Veřejná zakázka: Bečva, Lipník nad Bečvou – PPO města

Vysvětlení zadávací dokumentace č. 4

ŘEZ B - B'

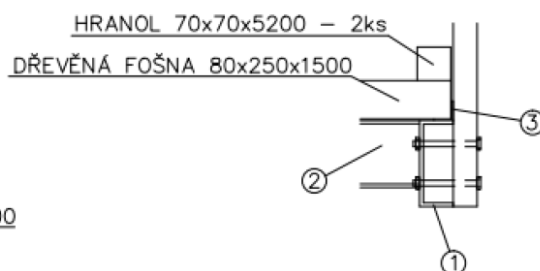
- 1) V SO 04 Úprava koryta pol. č. 4 Dřevěná lávka z tvrdých fošen 0,555 m³, ve výkresu Konstrukce lávky D 1.1.3.4.14 je uvedeno ve výkazu dřeva fošna 80x200x1500 mm - 21 ks, v detailu a v řezu B-B' je uvedeno dřevěná fošna 80x250x1500 mm.

Žádáme zadavatele o vysvětlení rozporu a sdělení, který rozměr platí.

Tloušťka fošen 200 mm je pro danou konstrukci dostatečná.
